Komunikat CT070/19/S dla klientów dotyczący bezpieczeństwa

Temat: Kilka typów tomografów SOMATOM CT z oprogramowaniem *syngo* CT VB20 lub *syngo* CT VB10 — problemy mające potencjalnie związek z bezpieczeństwem wyeliminowane w wersjach *syngo* CT VB20 Service Pack 1 i *syngo* CT VB10 Service Pack 2

Rysunek 1: Przykład ilustrujący, w jaki sposób dochodzi do problemu nr 2.

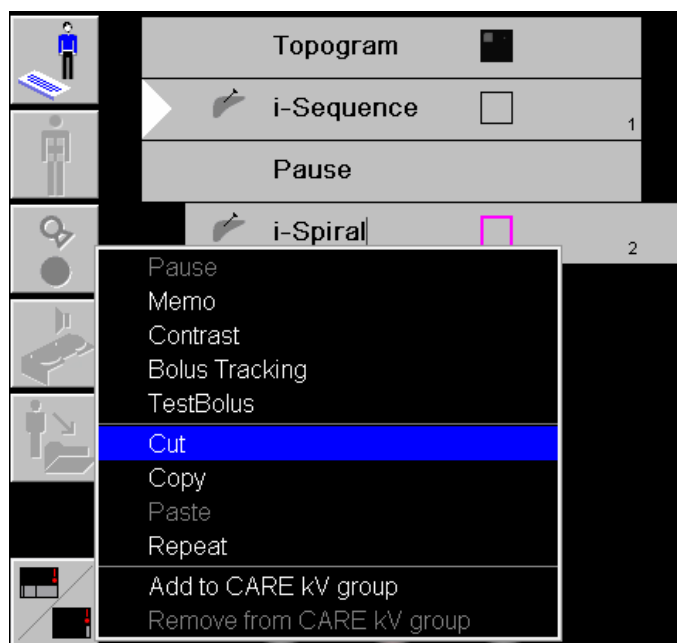
- 2.) Oprogramowanie systemu może ulegać awarii podczas procedury interwencyjnej, gdy używana jest „funkcja wycinania”. Ten problem występował już w poprzedniej wersji oprogramowania, *syngo* CT VB10, a w wersji *syngo* CT VB20 został wyeliminowany, ale niestety tylko częściowo. Może wystąpić, jeśli spełnione będą następujące warunki: Rozpoczęto się już badanie interwencyjne i co najmniej raz wczytano i wykonano skan I-sequence lub I-fluoro. Ponadto pozycja przeznaczona do usunięcia (operacja Cut (Wytnij)) musi być interwencyjną i musi być ostatnią pozycją w kronice. W tej sytuacji użycie opcji „Cut” (Wytnij) w menu doprowadzi do awarii oprogramowania. Po awarii oprogramowania wymagany jest restart systemu. Szczegóły przedstawiono na Rysunku 1 poniżej.

- 1.) Awaria oprogramowania w trakcie procedury interwencyjnej 3D:
Aby uniknąć tego problemu, można stosować skany interwencyjne 2D (I-fluoro, 2D I-sequence lub I-spiral w połączeniu z układem 2D). Nie należy korzystać z trybów 3D I-spiral (I-spiralne) i 3D I-sequences (I-sekwencyjne), jeśli realizowana procedura bezwzględnie ich nie wymaga.
- 2.) Awaria oprogramowania systemu podczas procedury interwencyjnej, gdy używana jest funkcja „Cut” (Wytnij).
Aby uniknąć tego problemu, wczytane badanie interwencyjne należy anulować (naciskając przycisk „Cancel” (Anuluj)) przed wycięciem wpisów z kroniki.

Te problemy zostaną rozwiązane w następnej wersji oprogramowania *syngo* CT VB20 Service Pack 1 i *syngo* CT VB10 Service Pack 2. Otrzymają Państwo bezpłatnie jedną z powyższych aktualizacji technicznych, właściwą dla regionu oraz wersji oprogramowania Państwa systemu.
